**Concerne : Loi modifiée du 15 mai 2018 relative à l'évaluation des incidences sur l'environnement (EIE)**

**Evaluation du projet « 380 – Modernisierung der Hochspannungsinfrastruktur auf dem Teilabschnitt Bofferdange-Aach (DE) » sur le territoire des communes de Lorentzweiler, Steinsel, Niederanven, Junglinster, Fischbach, Bech, Biwer, Betzdorf, Manternach, Mertert et Rosport-Mompach – avis concernant le contenu du rapport d'évaluation des incidences sur l'environnement**

**Projet CREOS Bofferdange-Aach (DE)**

## **Stellungnahme des Ministeriums für Umwelt, Klima und nachhaltige Entwicklung zum Umweltverträglichkeitsprüfungs (UVP)-Bericht**

**Anhang:**  
**Vorgeschlagene Trassenführung im Alzettetal, auf dem Hünsdorfer – Müllendorfer –  
 Steinseler Plateau und Anschluss an die bestehende Trasse nach Bertrange**  
**(Zusammenfassung)**

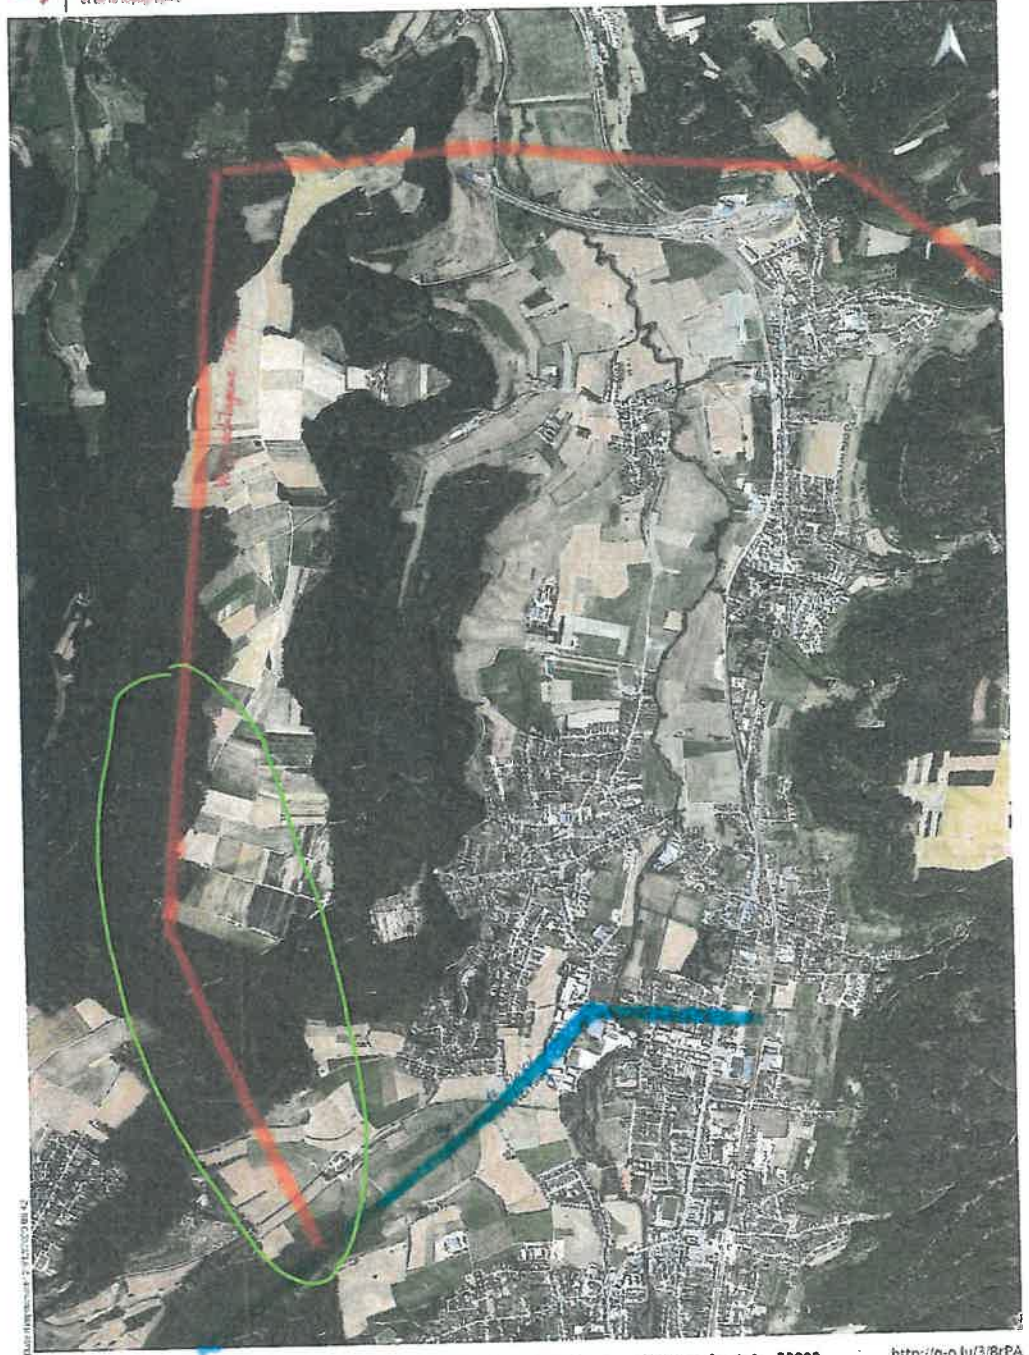
**Zudem stellt sich die Frage der Anbindung an die aktuelle Hochspannungsfreileitung 220kV auf dem Heisdorfer Plateau. Die Verantwortlichen der CREOS sowie das Ingenieurbüro Oeko-Bureau haben bis jetzt noch keine Vorschläge zur der geplanten Trassenführung dieser Anbindung bekannt gegeben.**

**Der Gemeinderat beantragt daher über die geplante Anbindung des Umspannwerkes (6) an die aktuelle 220kV Leitung auf dem Heisdorfer Plateau in Kenntnis gesetzt zu werden, da diese für das Gesamtprojekt wesentlich ist.**

**Alle anderen Varianten (Umgehung von Hunsdorf) wurden vom Gemeinderat verworfen.**

Vorschlag  
Variante  
Neue 380 KV

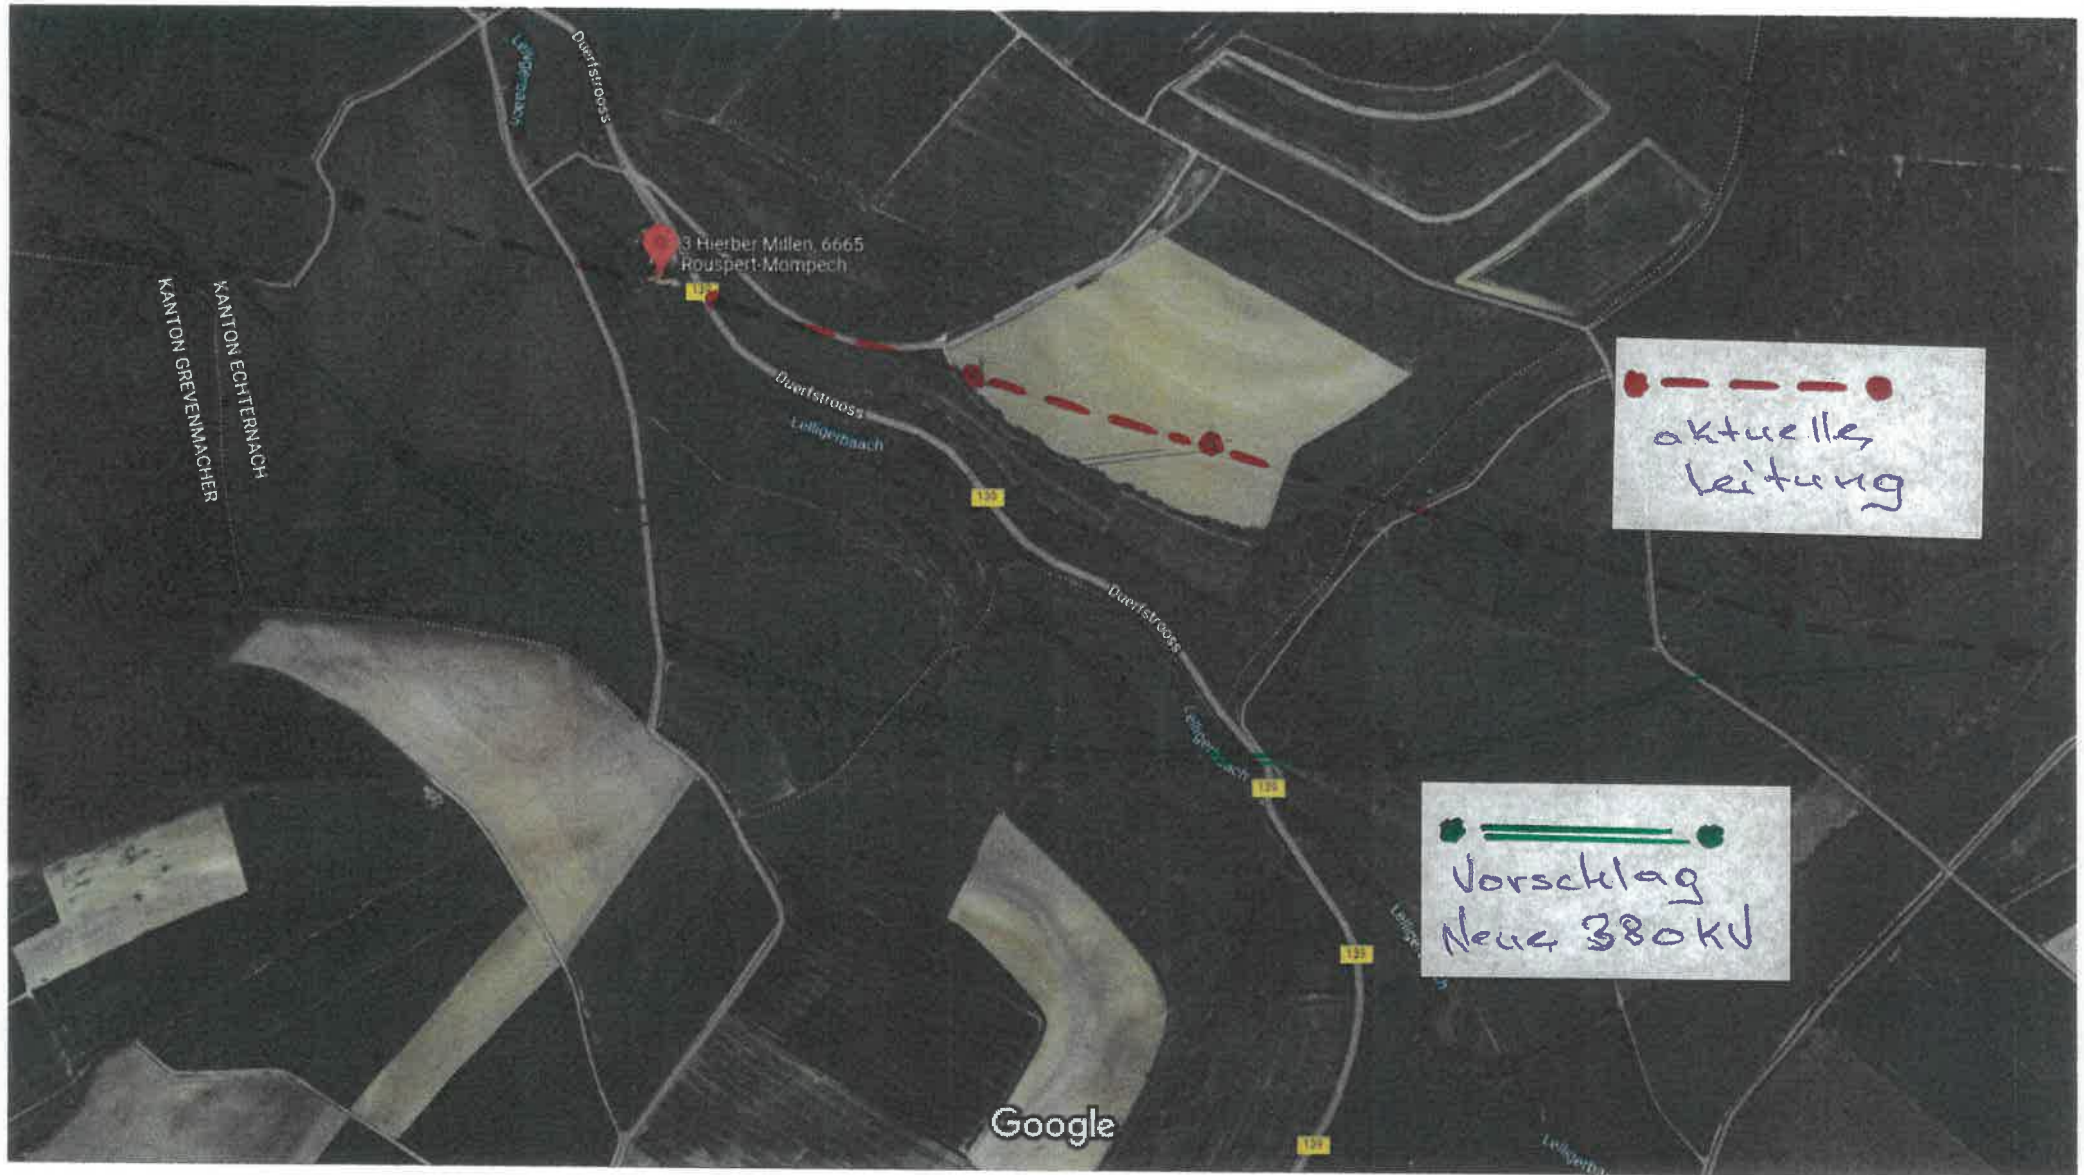
Der Gemeinderat begrüßt, dass im Bereich Hierbermillen darauf geachtet wurde, dass die geplante 380kV-Leitung in einer gewissen Entfernung zu den bestehenden Gebäuden verläuft. Die Entfernung von ca. 120-150m südwestlich und westlich um das unten abgebildete Hofgebäude erscheint allerdings unzureichend. Um die möglichen Auswirkungen der elektrischen und magnetischen Felder auf das Schutzgut *Bevölkerung und Gesundheit des Menschen* auf diesem Abschnitt zu minimieren, sollte im Rahmen der Maststandoptimierung versucht werden, die Entfernung zu dem Hofgebäude zu vergrößern.

Die Variante Lellig-Nord wäre noch am besten geeignet, sollte jedoch bis maximal zur Waldgrenze verschoben werden, um den Abstand zu unserem Haus so groß wie möglich zu halten.

Variante  
Hiebert-Milken  
Süd  
NICHT  
AUSREICHEND

Variante  
Lellig-Nord  
sollte näher  
zur Waldgrenze
